Her Bezirksbürgermeister Hans-Hermann Lücke
Bezirksvertretung Barmen
Ressort 104 Straßen und Verkehr

Anfrage

24.10.2023 **Bezirksvertretung Barmen**

Das Ressort 104 Straßen- und Verkehr wird gebeten die Umgestaltung der Hünefeldstraße, als Teilprojekt des Radweges parallel zur B7 (VO 1642/23), mit folgenden Maßnahmen zu ergänzen:

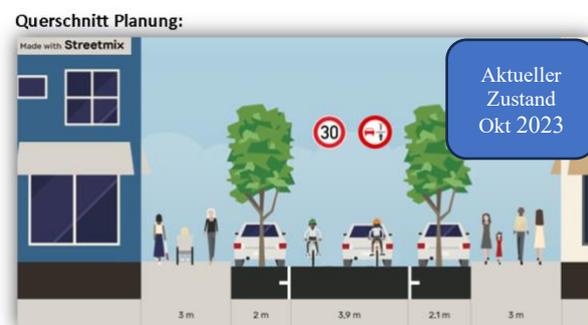
- 1) **Beidseitiges, halbachtseitiges Parken** auf dem Abschnitt Hünefeldstraße nach der Kurve Farbmühle, von der Farbmühle bis Völklinger Straße. Reduzierung der Baumscheibeninsel in der Breite straßenseitig um 20-30cm
- 2) **Gegenläufige Einbahnstraßen einführen.** Die Straße Hardtufer wird von der Kreuzung Haspeler Straße, und der westliche Teil der Hünefeldstraße bis Völklinger Straße als Einbahnstraße in Richtung Barmen geführt. Der Abschnitt Brögel-Farbmühle-Hünefeldstraße von Osten in Richtung Westen bleibt in der aktuellen Richtung erhalten.

Bei der Planung wurden die Gehwege in der Hünefeldstraße durch den Wegfall der Fahrradwege verbreitert. Die Situation der parkenden Autos wurde aber nicht verändert. Z.T. hätte dies, aufgrund der Bepflanzung größere Straßenarbeiten erfordert (Foto!). Der Abschnitt Hünefeldstraße ist in der Gesamtplanung „Radweg parallel zur B7“ in Barmen die Straße mit dem kleinsten Straßenquerschnitt mit ca. 3,90m. Das wurde auch als Argument gegen die Einführung einer Fahrradstraße ins Feld geworfen (Fahrbahnbreite mindestens 4,60m).

Eine Fahrbahnbreite von 3,90 ist bei gegenläufigen Fahrradverkehr u.E. zu knapp ausgelegt. Durch die Verschiebung der Fahrzeuge in Richtung Bürgersteig – der durch die neue Planung zwischen 3 m und 2,50 breit geworden ist, rücken die Fahrzeuge an beiden Seiten 50cm zur Seite. Die Fahrbahnbreite erreicht stellenweise wieder 4,20 (Baumscheiben!) bis 4,90cm. Die Gehwegbreite bleibt mit 2m bis 2,50 in einem sehr guten Bereich. Die Situation entspannt sich für Autofahrer:innen und Radfahrer:innen. Das Überholen wird mit 1,50 Meter Abstand möglich, was aktuell nicht der Fall ist.

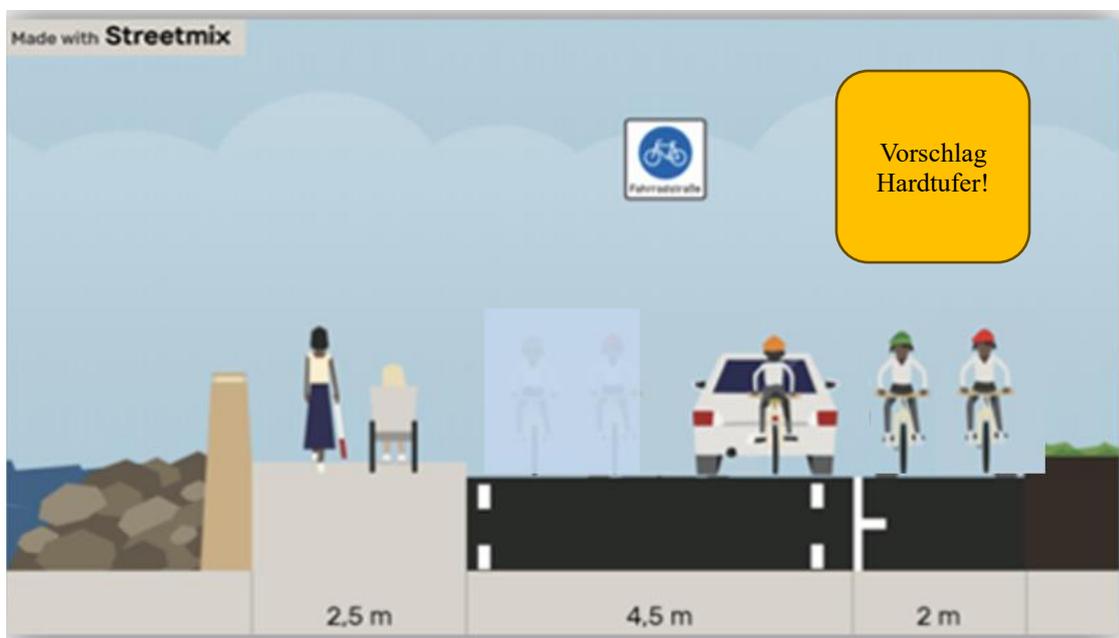
Die Einführung einer gegenläufigen Einbahnstraße, wie oben beschrieben, kappt sofort den sogenannten Umgehungsverkehr zur B7, der aktuell den meisten Verkehr ausmacht. Anwohner:innen und Anlieger, erreichen weiterhin problemlos ihre Häuser und werden von der Verkehrsreduzierung profitieren. Der Begegnungsverkehr mit entgegenkommenden Fahrrädern ist bei einer geringeren Verkehrslast wesentlich einfacher.

Das Harttufer ist breit genug, um einen Radweg jetzt in Richtung Westen (2,00m) auszuweisen und mit einer deutlichen Abgrenzung zur Straße hin abzusichern. Z.B. mit Kunststoffschwellen, wie sie heute noch für den Bürgersteig gelegt wurden. Der Radweg könnte auf der Parkfläche geführt werden, die aktuell einem Gewerbeunternehmer kostenlos zur Verfügung gestellt wird. Die Fahrräder in der Einbahnstraße Richtung Osten werden auf die Fahrbahn geführt. Bei 4,50 Fahrbahnbreite und Ausweichmöglichkeit auf dem Fahrradweg ist mehr Platz für Überholungsmanöver.
